Verslag huishoudelijke elektrische installatie op laagspanning en zeer lage spanning

Referentie: **012-20261016-03**	Datum controle: **16/10/2026**
Keurder: **012**

Eigenaar:	[redacted]	EAN-code:	**Onbekend**
Adres installatie:	**Slachterijstraat 8, 2390 - Malle**	Nummer teller(s):	**33651121**
		Distributienetbeheerder installatie:	**Fluvius**

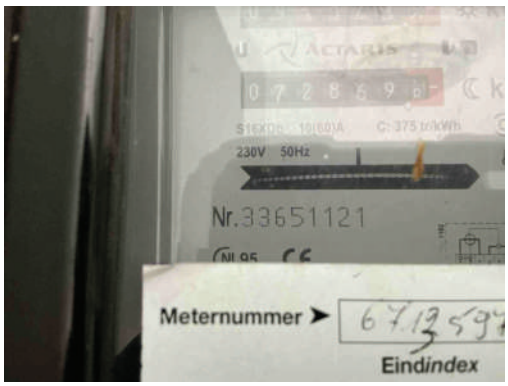
C21 - Het gebruik van geleiders van het type VOB, zonder bijkomende afscherming is niet toegestaan (Boek 1: 5.2.9.6).
Opmerking: Oa bord 1 ,garage ,tuinhuis

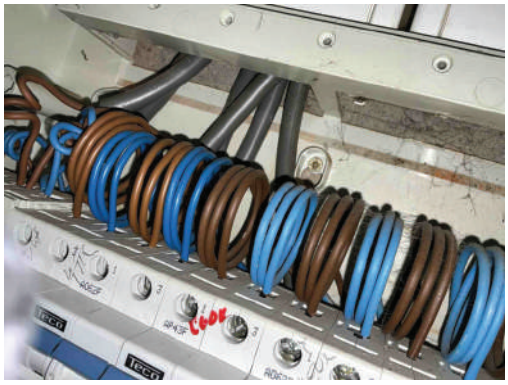
C21 - Het gebruik van geleiders van het type VOB, zonder bijkomende afscherming is niet toegestaan (Boek 1: 5.2.9.6).
Opmerking: Oa bord 1 ,garage ,tuinhuis

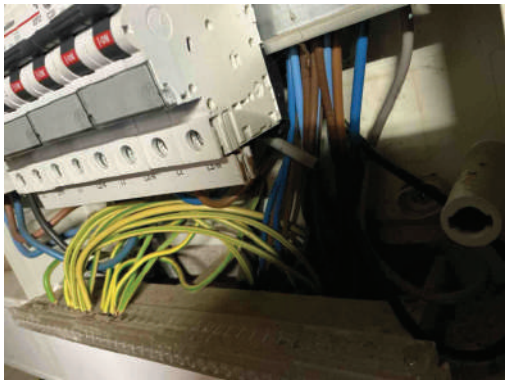
T21a - Het elektrisch materieel is niet geplaatst volgens de voorschriften van de fabrikant/ regels van goed vakmanschap. (Boek 1: 1.4.1.3) Oa ophangvijzen elektrisch verdeelbord niet afgedekt. Zie klasse II toestel.
Opmerking: Oa bord 2

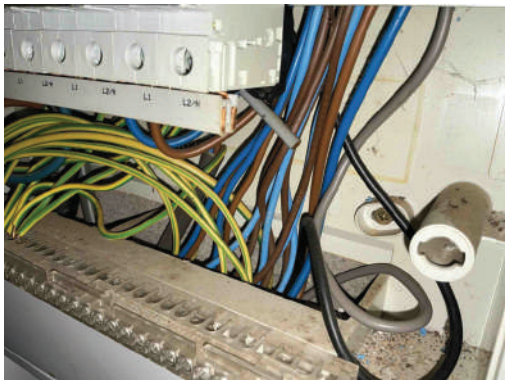
T21 - Het elektrisch materieel is niet geplaatst volgens de voorschriften van de fabrikant/ regels van goed vakmanschap. (Boek 1: 1.4.1.3)
Opmerking: Oa geleiders niet afgedekt bord 2 ,Aftakdoos niet deftig gemonteerd

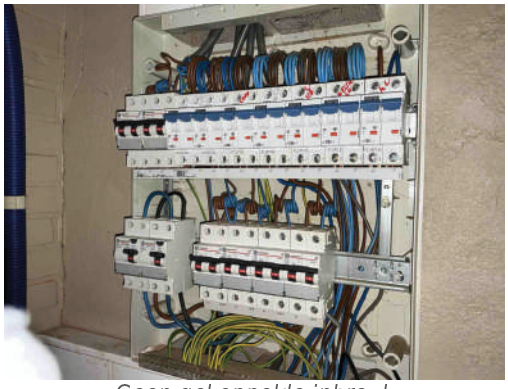
A16 - Er is geen continuïteit van de beschermingsgeleider van de contactdoos (Boek 1: 5.4.3.4).
Opmerking: Oa living ....algemeen
